一、道路工程

二、排水工程

5. 管道基础及接口

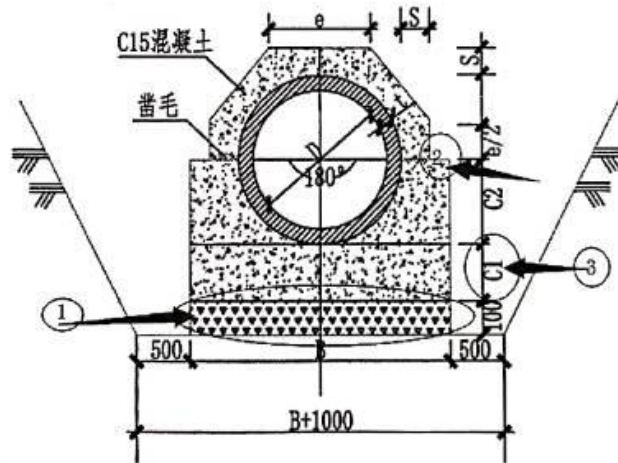
1、管道基础及接口形式是什么？

根据排水资料及现场实际测量，本项目部分雨水管道埋深较浅，导致管顶覆土不足，全线雨水管顶覆土低于一米处管道需进行混凝土满包加固措施，详见混凝土满包处理大样图。

钢筋混凝土管道基础及接口：基础采用 120° 混凝土基础，接口采用柔性橡胶圈接口，详细参照 D6MS201-1，采用混凝土包固管道基础采用 180° 混凝土基础。

答：管道基础及接口；采用混凝土包固管道基础采用 180° 混凝土基础。

管道满包加固大样图

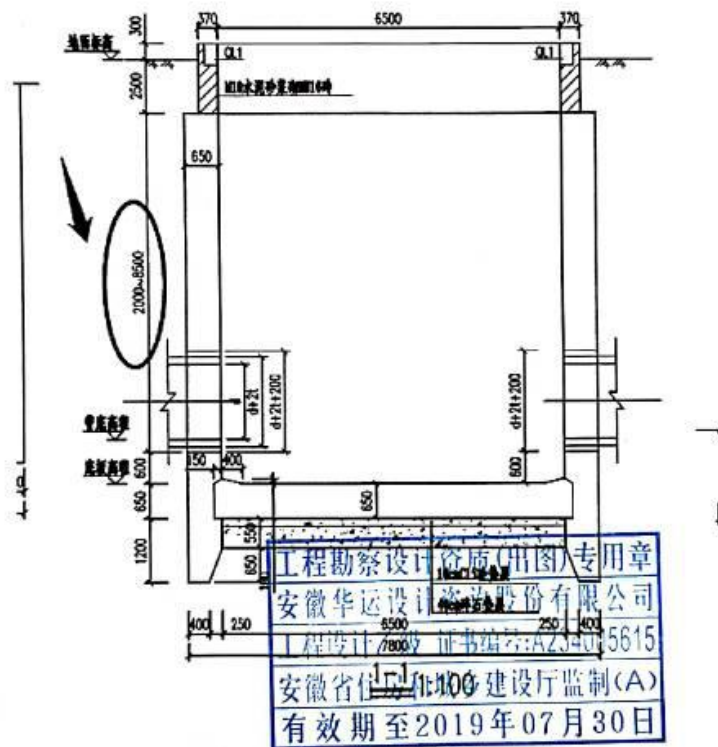
2、图表号：PS-09 混凝土满包处理设计图，图中①下方 100 厚是什么材质，②尺寸是多少，③C1 尺寸是多少？

答：①按碎石垫层，②宽度按 S 计
